**N.V. Nederlandse Gasunie**

Ons kenmerk  
P JW 15.0348

Onderwerp  
Zienswijze op het ontwerpbestemmingsplan Spaarnwoude

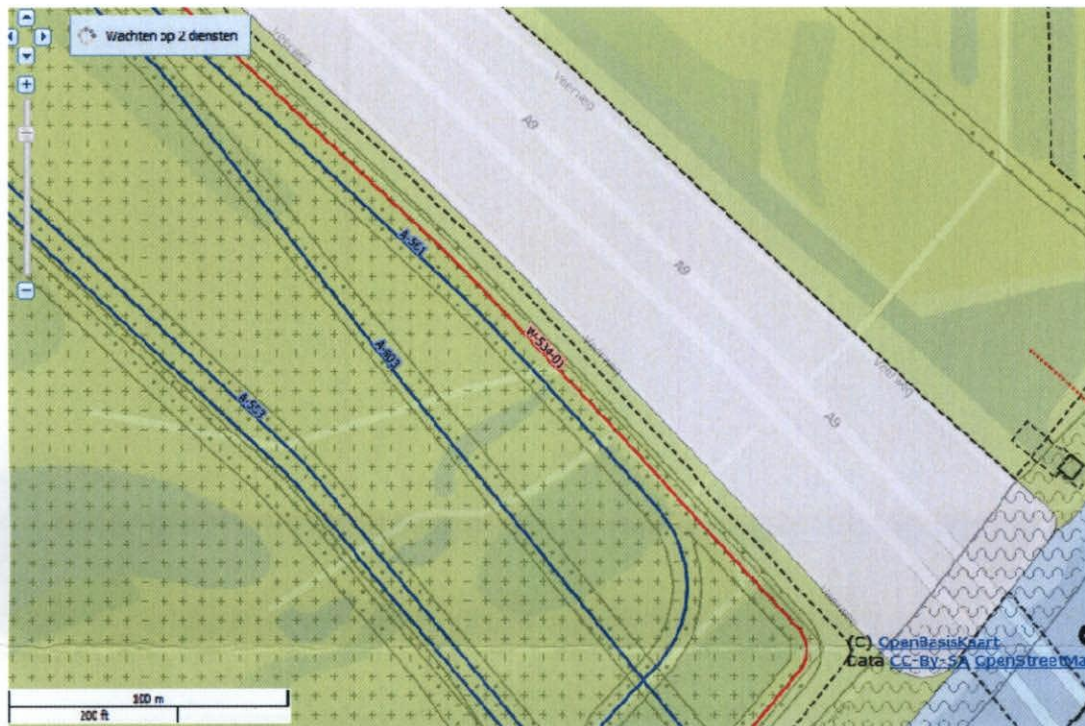
Op de onderstaande afbeelding is zichtbaar dat de uiteindelijke ligging van de nieuwe leiding A-803 net iets anders is dan de ligging zoals nu opgenomen in het ontwerpbestemmingsplan. Ik zal u eerdaags de laatste digitale gegevens toesturen waarmee u de verbeelding kunt aanpassen.
